**RELATÓRIO TÉCNICO DE FISCALIZAÇÃO**  
**Nº 01/2023**

**Serviço Autônomo de Água e Esgoto**  
**Alvorada do Sul - SAAE**

Para tanto, nos dias 09 e 10 de janeiro de 2023, realizou-se fiscalização direta no SAAE de Alvorada do Sul, onde o principal objetivo foi verificar a conformidade dos Sistemas de Abastecimento de Água e Sistema de Esgoto Sanitário quanto a normas e legislações pertinentes.

Foto 18 – Fatura consumidor

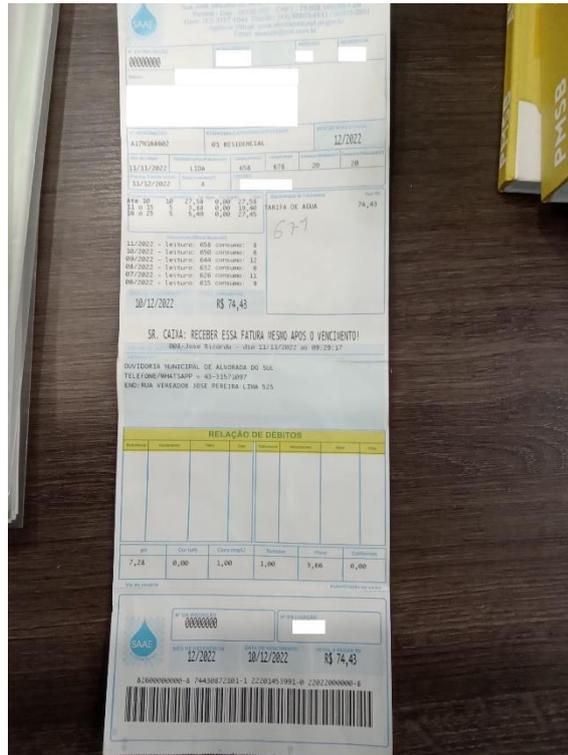
| <b>PROGRAMAS PARA AFERIÇÃO E MANUTENÇÃO DE MICROMEDIDORES</b>  | <b>REFERÊNCIA LEGAL</b>                            | <b>REGISTRO</b>                          | <b>PRAZO PARA ADEQUAÇÃO</b> |
|--|--|--|-----------------------------|
| Não foi dada publicidade à qualidade da água distribuída nos termos da legislação                      | Conforme regulamento aplicável ao prestador        | Foto 18 (não foi publicado por rota)     | Imediato                    |

Não foi identificada a publicação do telefone da ouvidoria do CISPAR na fatura no usuário identificado o mesmo como entidade reguladora (Foto 18).
